Oggetto: Pratica n. 42251/2023 Regione Emilia-Romagna - Fasc. 1317/29/2023 (Pre PAUR) - Fase preliminare al provvedimento autorizzatorio unico di valutazione d'impatto ambientale, ai sensi dell'art. 26 bis del D. Lgs. 152/2006 e s.m.i., per il progetto denominato "Realizzazione nuovo impianto di recupero rifiuti non pericolosi" localizzato in comune di Bologna, tra via C. Colombo, via del Trebbo e via del Rosario.

Proponente: ECOFELSINEA S.R.L.

Contributo del Comune di Bologna.

Fig. 4.4 – Ipotesi planimetria futuro impianto

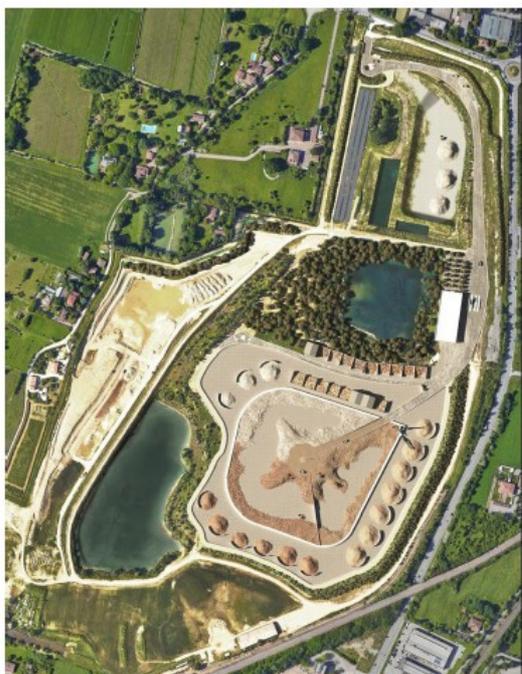
L'area in esame è ubicata esternamente al perimetro del territorio urbanizzato. Il progetto prevede l'impermeabilizzazione di quasi 40.000 mq, pertanto è necessario un confronto con i principi generali della LR 24/2017 - Disciplina regionale sulla tutela e l'uso del territorio, ed in particolare dell'art. 5, che correla direttamente il consumo di suolo all'impermeabilizzazione dello stesso.

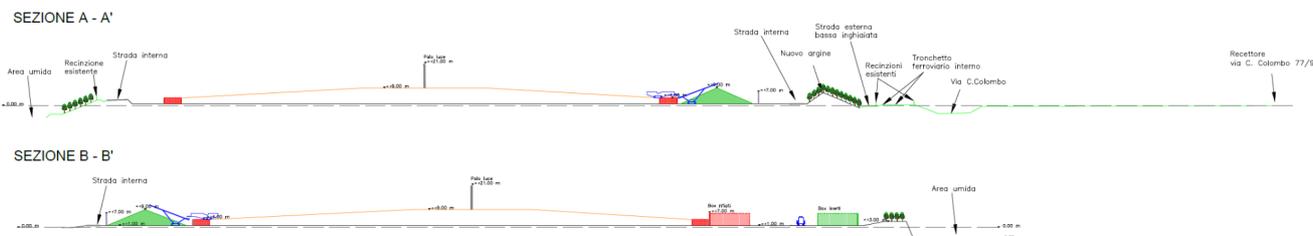
Nella Relazione Tecnica presentata da Ecofelsinea per l'impianto in progetto, nella sezione relativa alla descrizione del nuovo impianto proposto è presente una parte relativa alla lavorazione terre vagliate in cui si legge *"... a fianco delle attività principali dell'impianto... Ecofelsinea cercherà sempre nuove soluzioni il trattamento"* tra cui quello *"...ai fini del recupero, dei rifiuti a matrice terrosa tramite sistemi di vagliatura spinti,..."*. L'area individuata per le suddette lavorazioni e per il relativo stoccaggio del materiale prodotto è quella della tettoia con superficie utile di 1.478,00 mq e un'altezza media di circa 6,30 m (identificata al Catasto Fabbricati di Bologna al Foglio 18, Particella 850 come Categoria D/7), *il cui recupero sarà fondamentale per le attività future.*

Evidentemente, l'ipotizzato recupero della tettoia è in contrasto con quanto previsto dal PAE vigente (NTA) e la convenzione sottoscritta che prevede la demolizione della stessa, garantita da

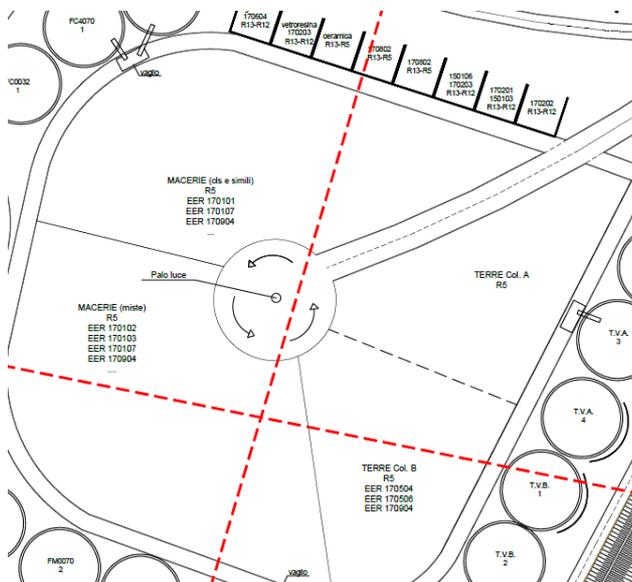
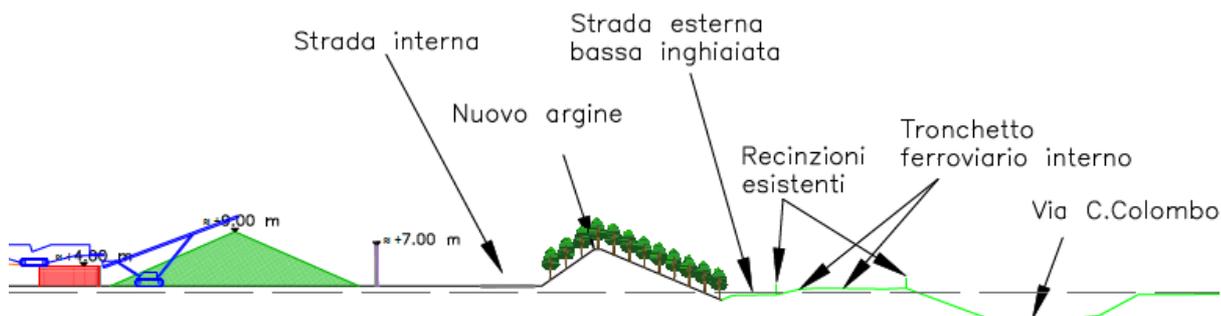
Si rileva la necessità che tutte le quote siano indicate nelle planimetrie e nelle relative sezioni (stato di fatto e di progetto) con riferimento alle quote del progetto di sistemazione approvato (altezza massima 33.72 m slm), al fine di valutare l'entità delle potenziali interferenze e delle misure di mitigazione previste.

Dal confronto fra le sezioni dello stato di fatto e quello di progetto si rileva inoltre che:

- il massimo ingombro in altezza è di +5.3 m dal piano attuale (33.72 m slm) in corrispondenza della sommità della rampa al centro dell'impianto, nella zona di stoccaggio dei materiali da recuperare

La quota del nuovo argine a Est pare attestarsi a circa +6 m rispetto al piano di progetto, mentre il cumulo di materiale da recupero più prossimo arriva a circa +9 m.

Pertanto si ritiene necessario che la configurazione di impianto proposta sia da valutare anche alla luce dei seguenti elementi:

- configurazione e logistica dell'impianto, in riferimento alle dimensioni dei cumuli e alle quote operative (area di scarico, viabilità perimetrale per la formazione dei cumuli, posizionamento degli impianti mobili);

- efficacia delle mitigazioni previste, in riferimento all'arginatura ad Est di quota inferiore a quella dei cumuli formati dal trattamento rifiuti e alla realizzazione di un cumulo di altezza pari a circa 10 m di MPS in cava Colombo (ribassata a - 7 m da pc, quindi con un esubero di quota di circa 3 m rispetto al pc attuale);

- movimentazione di circa 300.000 mc di materiale di cui è necessario individuare la natura e la destinazione ed in merito alla quale non sono fornite informazioni relative alla tempistica di esecuzione e alla rilevanza degli impatti indotti in un'area (estesa) già significativamente interessata da attività di cantiere (dall'attività estrattiva fino alla gestione dei materiali AV), a cui vanno certamente sommati anche quelli del funzionamento a regime dell'attività estrattiva pianificata e autorizzata.

Fig. 4.3 – Ipotesi svolgimento attività nel futuro impianto

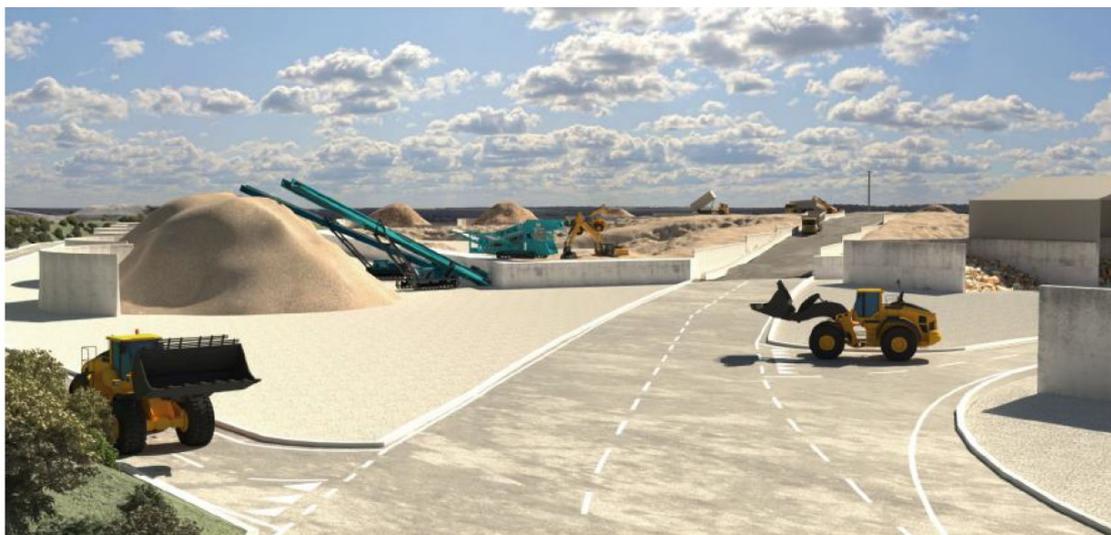
La sistemazione delle aree viene inoltre illustrata nei rendering riportati nella Relazione Tecnica, come ad es. il seguente, da cui è facilmente individuabile l'estensione degli interventi di impermeabilizzazione.

In relazione all'estesa impermeabilizzazione dell'area, il progetto prevede che le acque derivanti dal dilavamento o drenaggio, una volta trattate, siano raccolte in un grande bacino di laminazione, da cui poter essere ridistribuite alle varie utenze con la finalità di limitare l'approvvigionamento idrico. Viene prevista la realizzazione di una vasca di laminazione di capacità almeno pari a 12.521 mc, ubicata nella porzione Nord dell'impianto, realizzata sfruttando l'attuale morfologia dell'area (depressione della porzione di terreno presente nei pressi dell'ingresso al sito corrispondente alla ex cava Colombo), già caratterizzata da fondo e pareti

Si ritiene che il progetto del sistema di laminazione complessivo debba dare evidenza del rispetto dell'art. 20 delle norme PSAI Reno, presentando il calcolo delle aree impermeabili, semipermeabili e permeabili e dei volumi di accumulo previsti, nel rispetto della norma e delle prescrizioni dei gestori dei ricettori finali individuati.
